## 改善箇所説明図

高電圧バッテリーモジュール

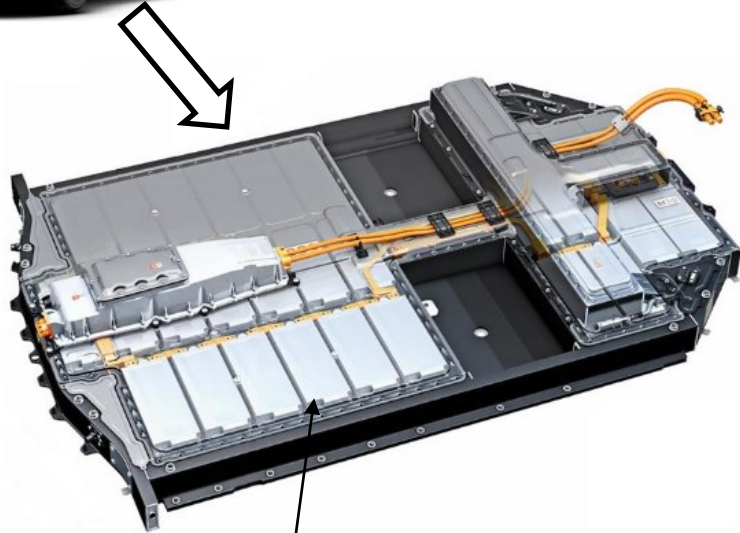
基準不適合発生箇所

高電圧バッテリーにおいて、不適切に製造されたバッテリーモジュールが内蔵されたものがある。そのため、バッテリーモジュールの内部短絡が発生し、最悪の場合、熱によるバッテリー異常が発生し、火災に至るおそれがある。

全車両、専用テスターを使用して車両を点検し、異常が確認された場合は該当するバッテリーモジュールを良品と交換する。また、車両が入庫するまでの間、充電量を80%までに制限するようユーザーに周知を行う。

識別：「93VN」と記入したキャンペーンステッカーを車両に貼付する。
